BOLETIM TÉCNICO de SERVIÇOS

ASSUNTO : Identificação de bateria descarregada
PRODUTO : Ventilador de Transporte
MODELO : OXYLOG 3000 Plus

Figura 1

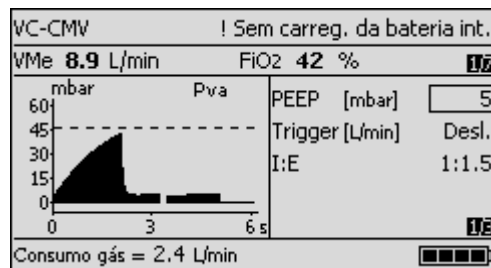
- i. Uma falha na anterior na bateria, indicado pelo alarme "Sem carreg. da bateria int.", durante a utilização conectado à alimentação elétrica, figura 1:

Sem remover o equipamento da alimentação elétrica, certifique-se de que a bateria seja sempre removida e reinserida ou substituída após a ocorrência da mensagem de alarme "Sem carreg. da bateria int."

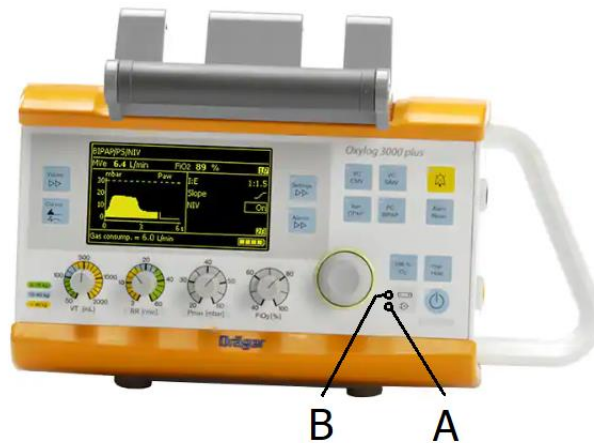
Verifique as cores dos indicadores "A" e "B" de acordo com o diagrama abaixo:

"A" deve exibir uma **luz verde** e "B" deve exibir uma luz **verde** ou **amarela**. Se "B" exibir uma luz **vermelha**, deve-se desconectar e reconectar a bateria ou substituí-la:
